**Pratica ARPAE – AAC Metropolitana n. 26700/2020**

**PROCEDURA VAS/ValSAT art. 18 LR 24/2017**

***Istruttoria di VAS/ValSAT sull'Accordo di Programma in variante agli strumenti urbanistici (PTM – PTCP –PSC – RUE e POC) ex art. 60 L.R. 24/2017, per realizzazione di nuovo Parco Logistico in localita' Crespellano in via Cassola. Richiedenti: BEGHELLI SPA e SIFIM SRL. Parere preventivo di valutazione ambientale.***

### **RELAZIONE ISTRUTTORIA**

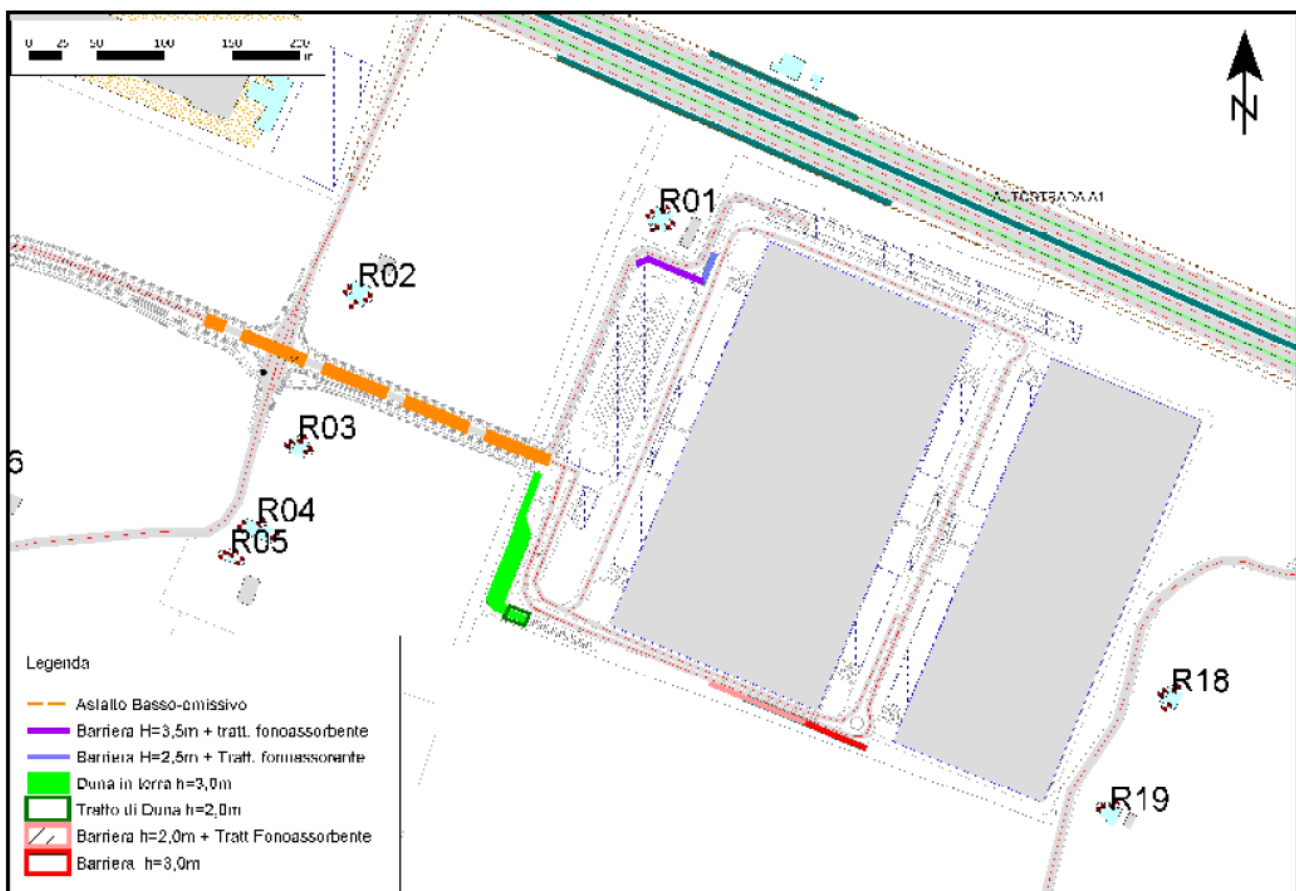
Tali imponenti interventi mitigativi denotano una sostanziale inadeguatezza della previsione progettuale, un importante deterioramento paesaggistico - già paventato dalla Soprintendenza: *"Tale progetto paesaggistico dovrà svilupparsi prevedendo l'utilizzo di essenze, di distribuzioni planimetriche, disegni finalizzati a restituire un'immagine tipica del paesaggio padano tradizionale"*, immagine che sarà difficile restituire dovendo inserire dune e barriere acustiche per diverse centinaia di metri alte fino a 3.5 m.
